KULÅS - SARPSBORG
IDRETTS- OG SIVILFORSVARSANLEGG I FJELL

Oppdrag/rapport: KULÅS VEST SARPSBORG

GEORADARUNDERSØKELSE AV FJELLOVERDEKNINGEN I TUNNELER

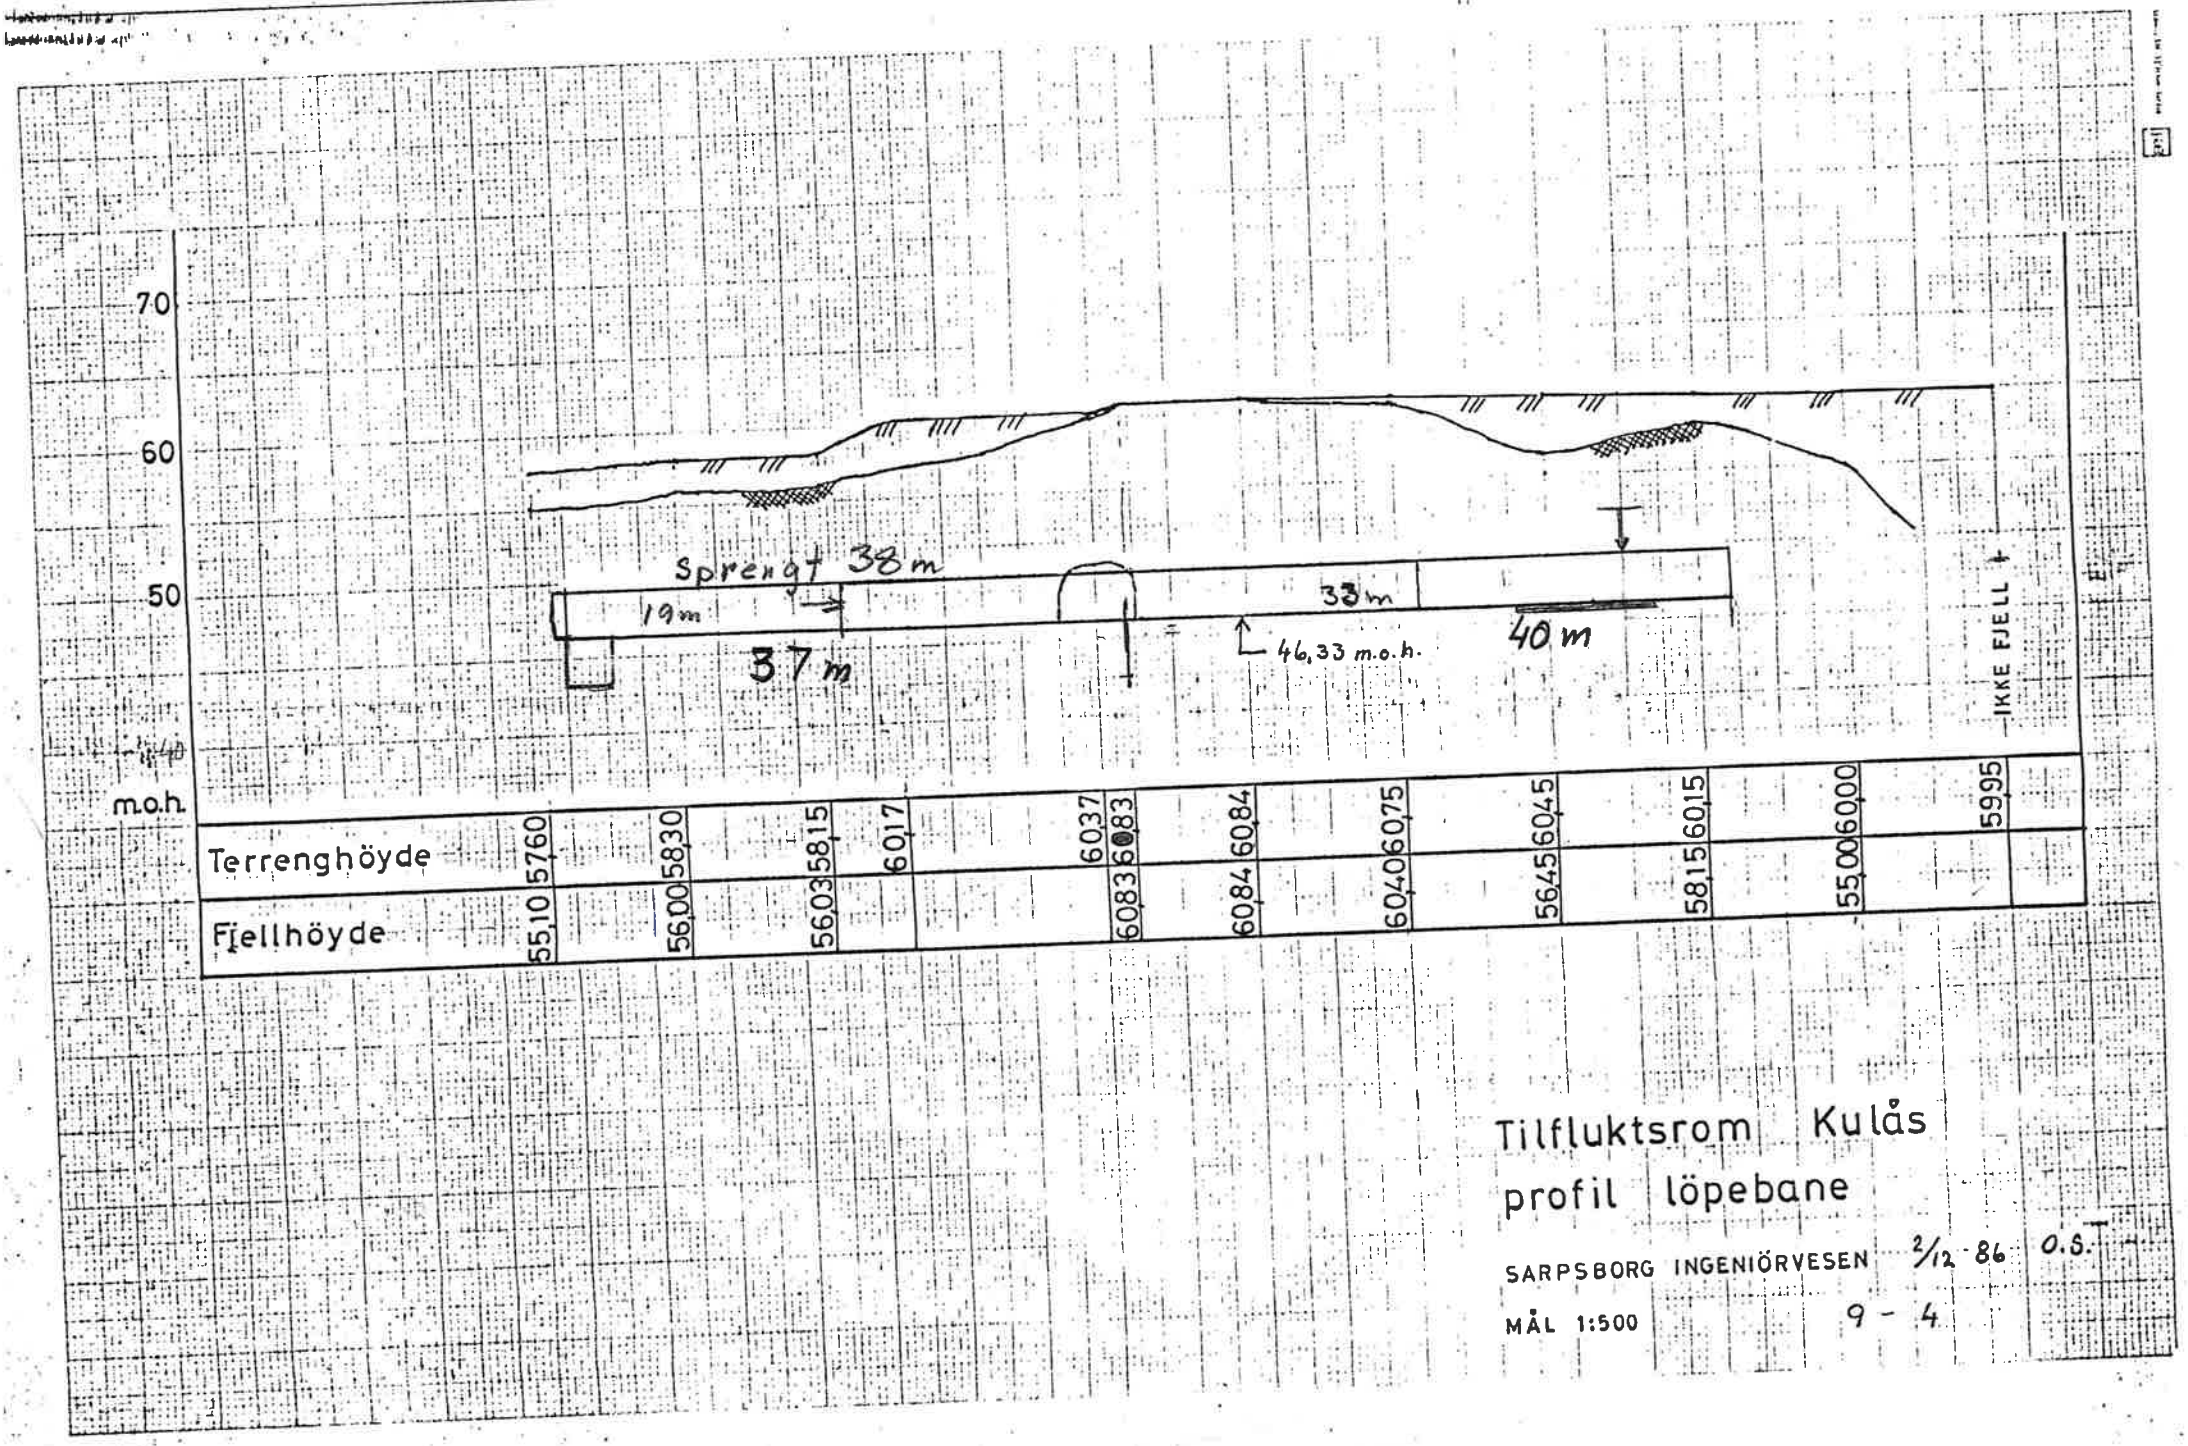
Vi viser til befaring på anlegget 18.02. angående sikrings-anvisning for utvidelse av anlegget.

Under befaring ble det avtalt at arbeidssikring skal bestå av spettrensk av løst fjell, samt bolting. Boltene skal være kamstålbolter Ø20 mm som gyses i full lengde med sementmørtel. Mørtelen skal føres til bunnen av hullet via slange.

Spesielt i området mellom hall 4 og 6 er hengen dårlig. Benking i granitten har gitt større ustabile blokker som bør festes med bolter og fjellbånd. Boltelengden skal minimum være 3 m. Boltene skal endeforankres med ekspansjonshylse eller polyester, og forspennes med håndkraft.
